**Avis de la Mission régionale d'autorité environnementale (MRAe)  
de Nouvelle-Aquitaine sur le projet de mise en compatibilité  
par déclaration de projet du plan local d'urbanisme  
de la commune de Roulet-Saint-Estèphe, porté par la  
communauté d'agglomération de GrandAngoulême (Charente)**

n°MRAe 2022ANA69

dossier PP-2022-12608

**Porteur du Plan (de la Procédure) :** communauté d'agglomération de GrandAngoulême

Figure n°3 : Extrait du plan de zonage du PLU avant/après la mise en compatibilité (Source : Note de présentation page 14)

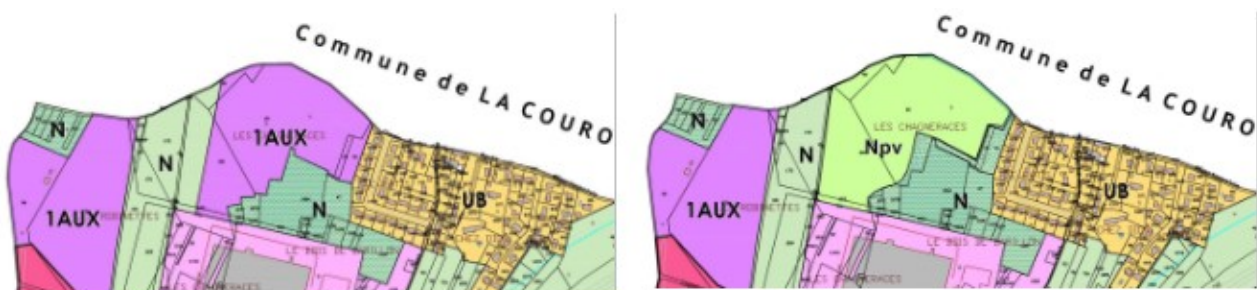
Une partie des terrains concernée par le projet est classée en zone à urbaniser à court ou moyen terme à vocation d'activités économiques (1AUX) dans le PLU en vigueur. Elle fait l'objet de l'orientation d'aménagement et de programmation (OAP) n°7, supprimée dans le cadre de cette mise en compatibilité, dont le schéma d'aménagement prévoit l'implantation d'habitat ou d'activités économiques.

**La MRAe recommande de préciser les incidences du choix de ce site d'implantation sur le projet de développement communal alors qu'une partie des terrains est actuellement dédiée au développement économique et résidentiel. Un report de l'urbanisation sur des espaces agricoles, naturels ou forestiers, pour répondre à ce besoin de développement économique et résidentiel initialement identifié dans le PLU, doit être évité.**
